## DODATEK č. 1

ke Smlouvě o dílo

„II/118 Kladno, rekonstrukce silnice“

**Krycí list ZBV**

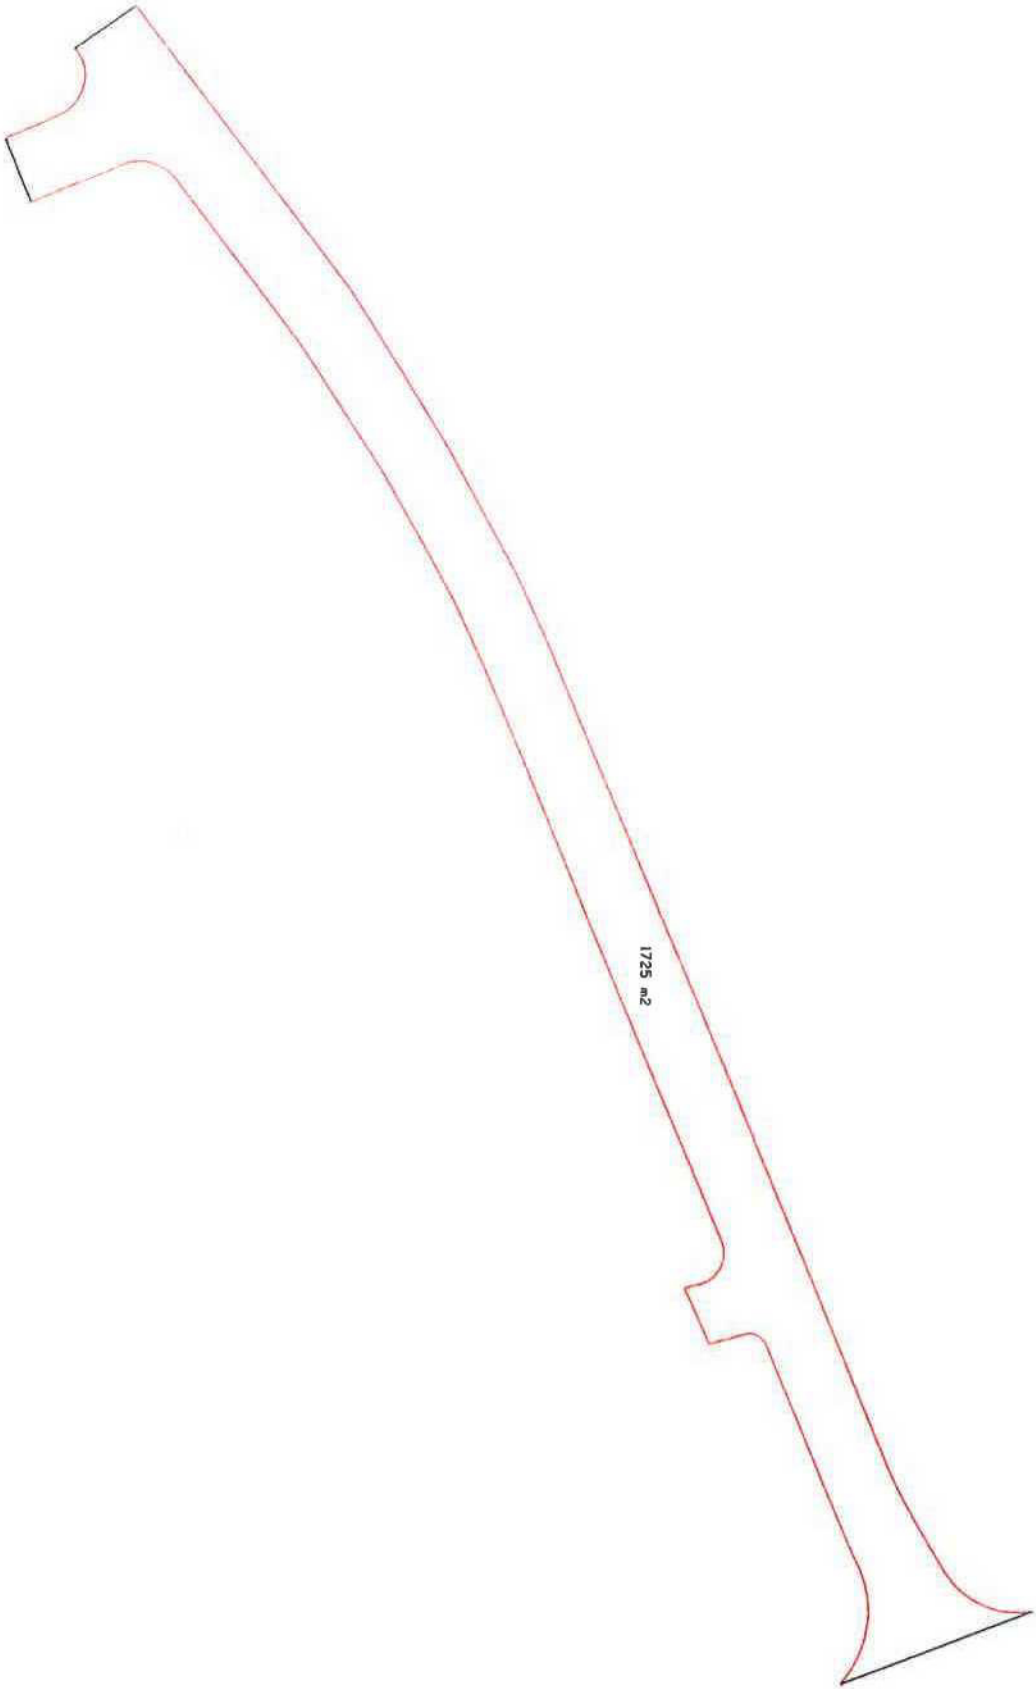
Výsledky: *Plocha komunikace dle projektové dokumentace je 1725 m<sup>2</sup>*
